SI 2127

SERVICE INFORMATION

CABO ADAPTADOR 4.07360.53.0

PARA SUBSTITUIR AS VERSÕES ANTERIORES

Medida de conversão

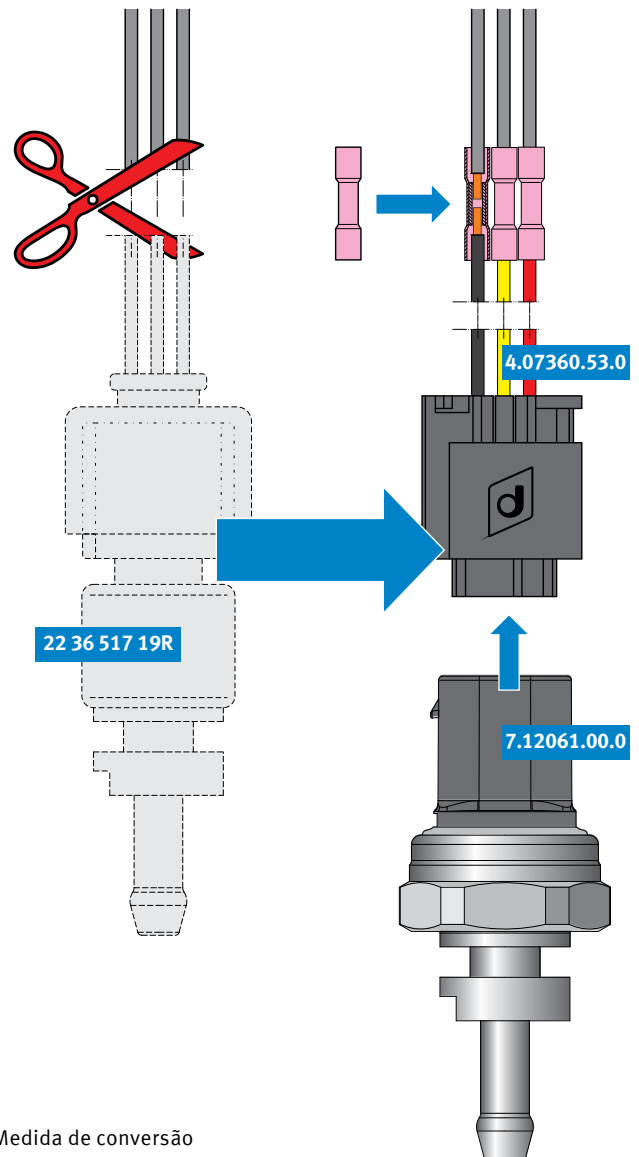
- Cortar o sensor antigo 223651719R junto ao plugue antigo.
- Conectar o cabo adaptador 4.07360.53.0 com a ajuda dos conectores retráteis. Prestar atenção à ocupação de pinos.
